**Gemeinde Hilterfingen  
Sanierung Chartreuse-Kreuzung  
Einsprache und Mitwirkungseingabe**

Beilage: Planausschnitt 1:500 „Kreisel 28/25 m ohne Abbruch Unterführung“ vom 24.09.2014

142 Kreis 28/25 m  
ohne Abbruch Unterführung  
MSL 1:500 24.09.2014  
J. Zuppiger

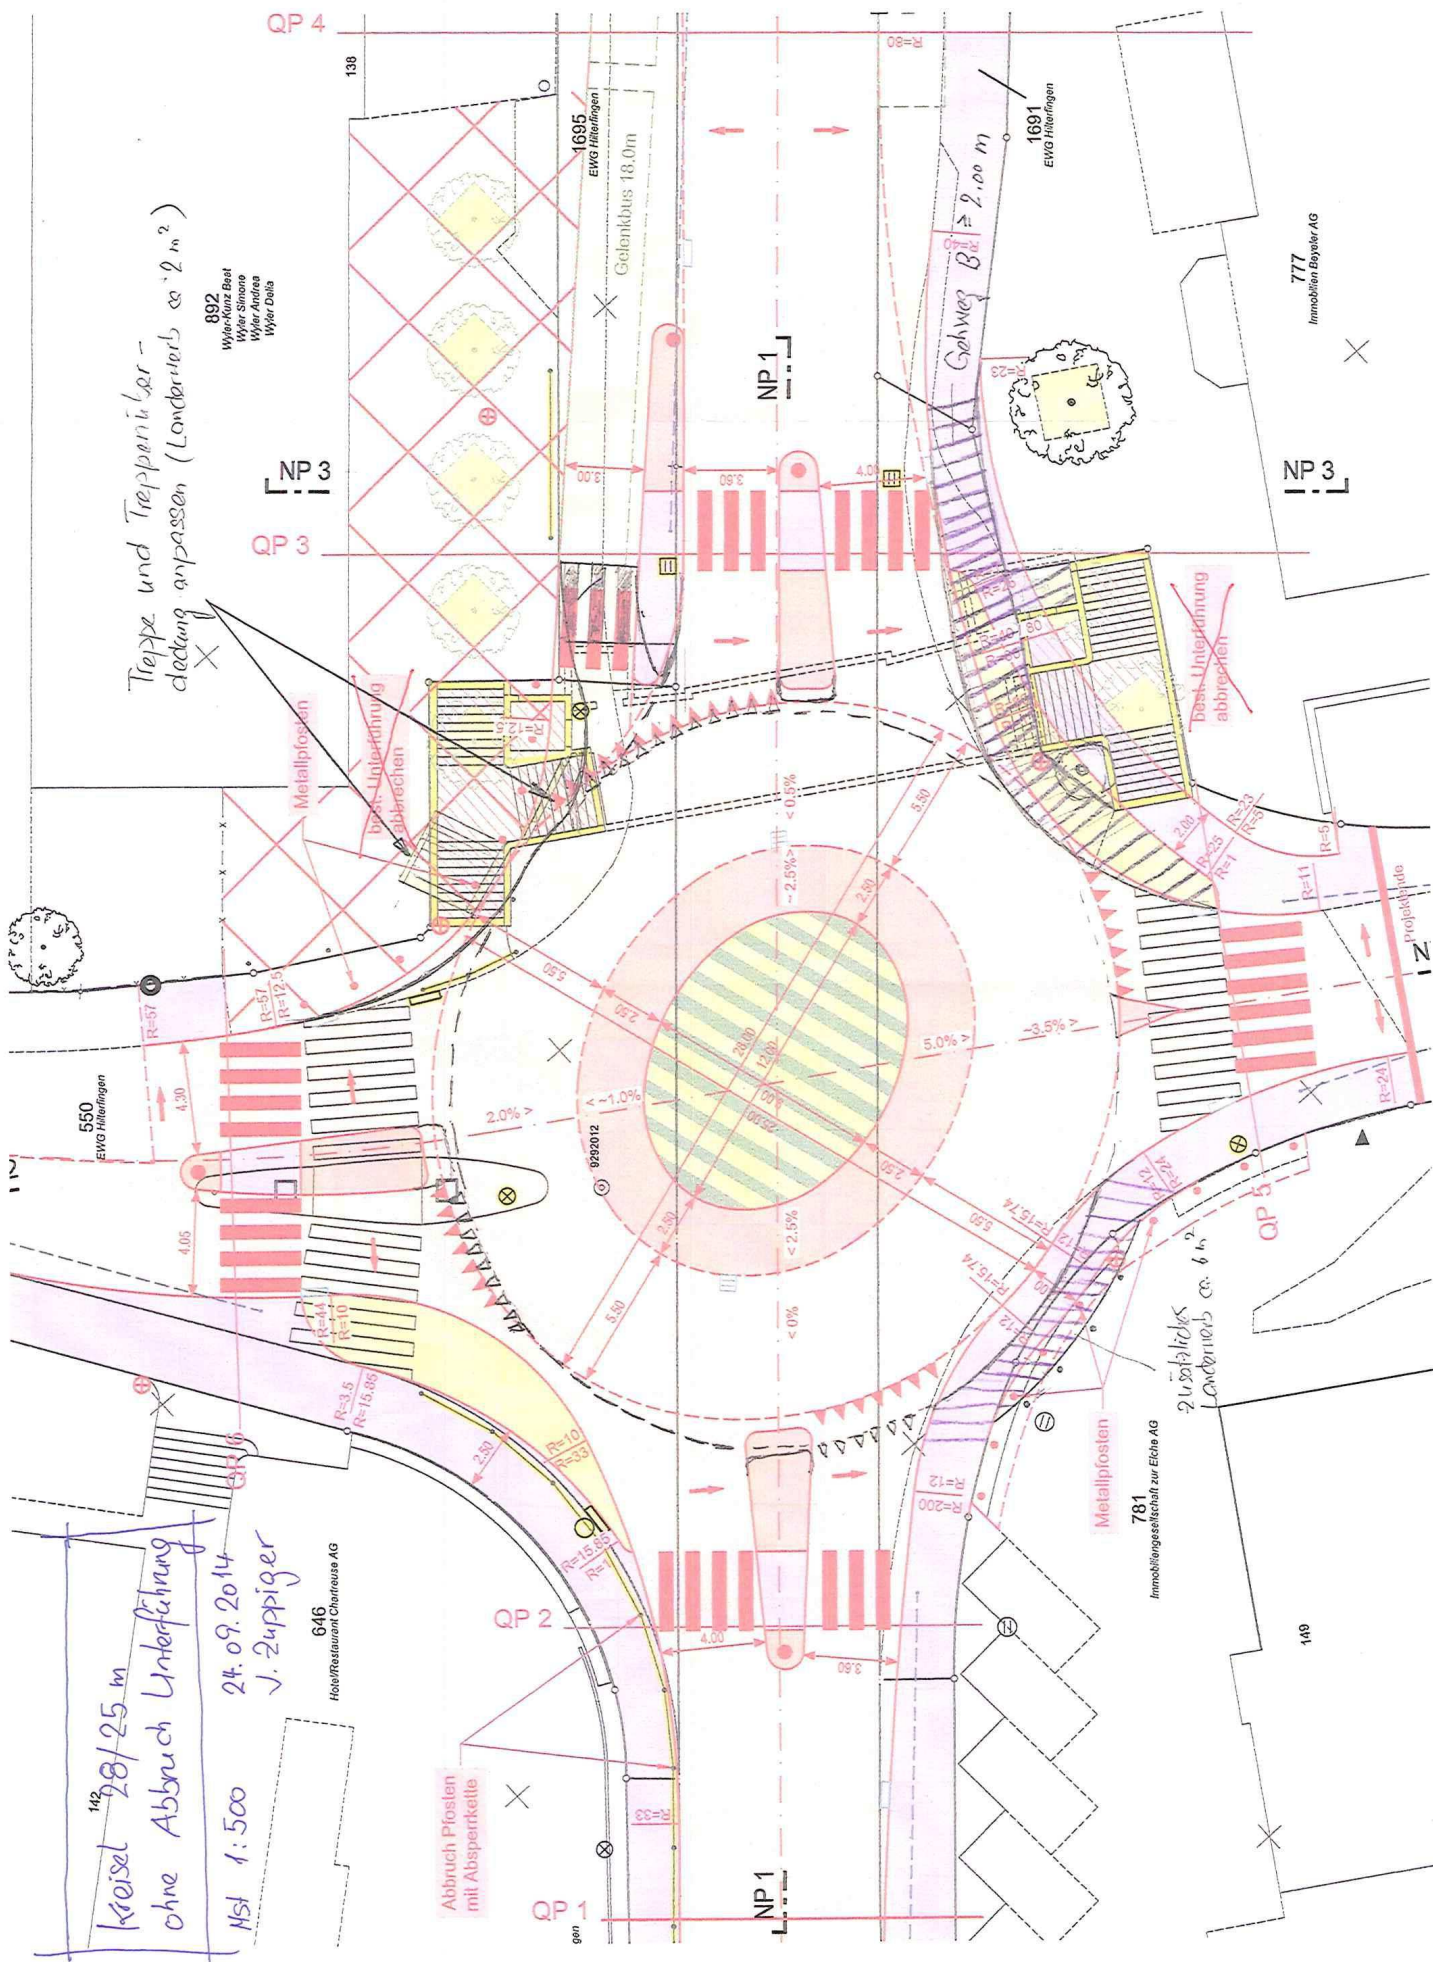
- a) Verschieben des Kreisels in westlicher Richtung. Die beiliegende Skizze zeigt, dass ein Kreis mit denselben Projektierungselementen wie im aufgelegten Projekt realisiert werden kann, ohne dass eine Notwendigkeit dafür besteht, die bestehende Unterführung abzubauen. Die Anpassungskosten am nordöstlichen Treppenaufgang sowie beim Landerwerb sind so marginal,

dass sie einen Abbruch der Unterführung keinesfalls rechtfertigen würden. Für die weiteren Details wird auf die Planbeilage verwiesen.

Treppe und Treppentürldeckung anpassen (Ländermaß ca. 2.0m²)

zusätzliches Ländermaß ca. 6.0m
